大型バスの原動機（エアコンプレッサ）のリコールについて

平成 25年6月11日

リコール届出番号3166

改善箇所説明図

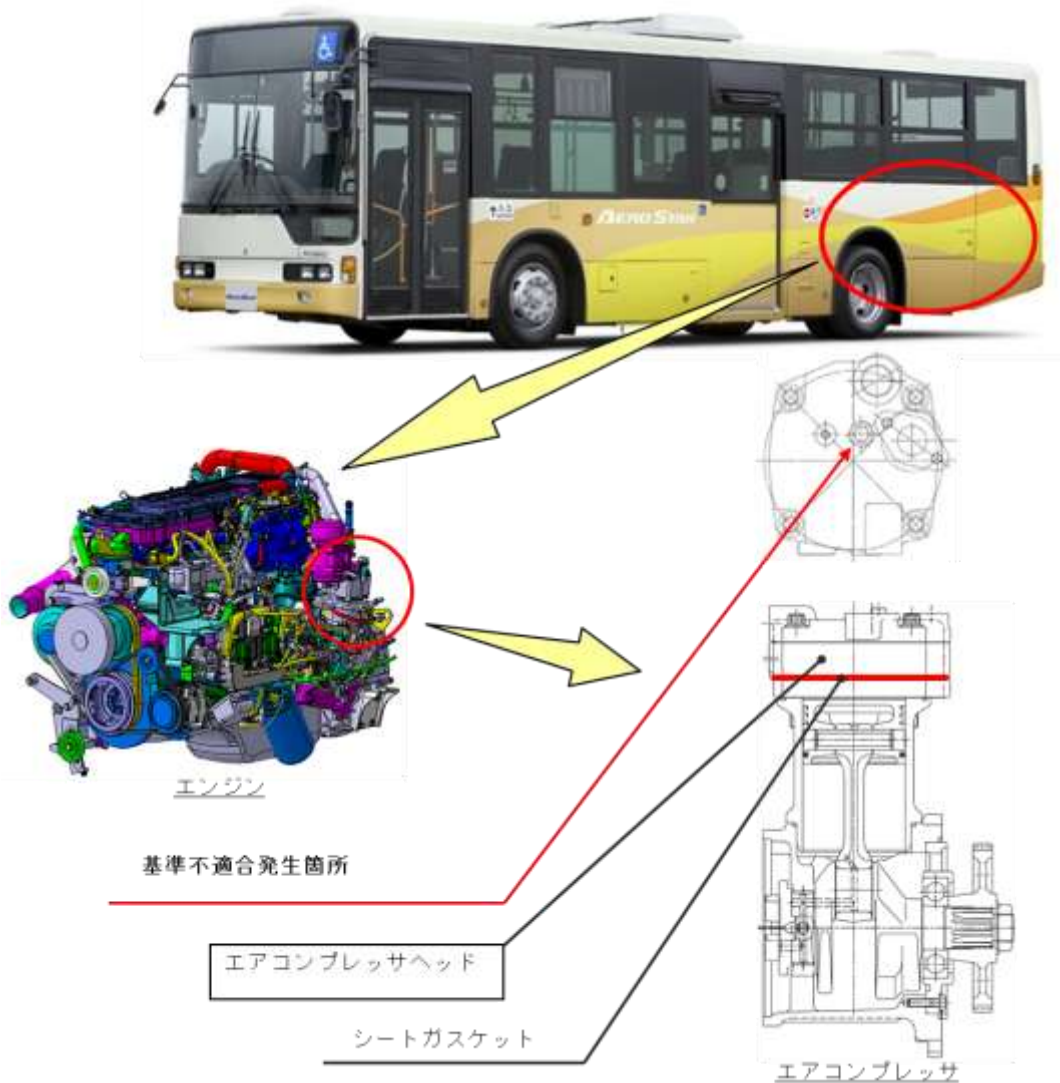
大型路線バスにおいて、エアコンプレッサの中央部ヘッドボルトの締付トルクが不足しているため、ピストンの往復運動による圧力振動でシートガスケット（エアコンプレッサ内の冷却水通路とエア通路の気密性を保つもの）に亀裂が発生するものがある。そのため、冷却水がエア通路に浸入し、

- ① エア圧送時に配管を伝わり、エアドライヤ（圧縮空気中の水分や油分を取り除くもの）から排出され、冷却水が減少することで警告灯が点灯し、そのままの状態で使用を続けると、エンジンの出力が制限される。
- ② エア圧縮時の熱により冷却水が乾燥し、結晶化して生成された固形物が吸排気バルブに付着することで、吸入または圧送されるエアが減少するため、エア圧が低下することで警報ブザーが鳴るとともに警告灯が点灯し、そのままの状態で使用を続けると、十分なエア圧が確保できなくなりブレーキ機能に影響を及ぼし、路上故障に至るおそれがある。

改善措置の内容

全車両、エアコンプレッサヘッド一式を対策品と交換するとともに以下の改善措置を実施する。

- ・当該ヘッドのエア通路に冷却水の浸入が認められたものは、エアコンプレッサのピストンとシリンダライナーを新品に交換し、エアドライヤのオーバーホールを実施する。
- ・エア系統を点検し、冷却水の混入が認められたものはエア系統を清掃し、不具合が生じた部品を新品に交換する。
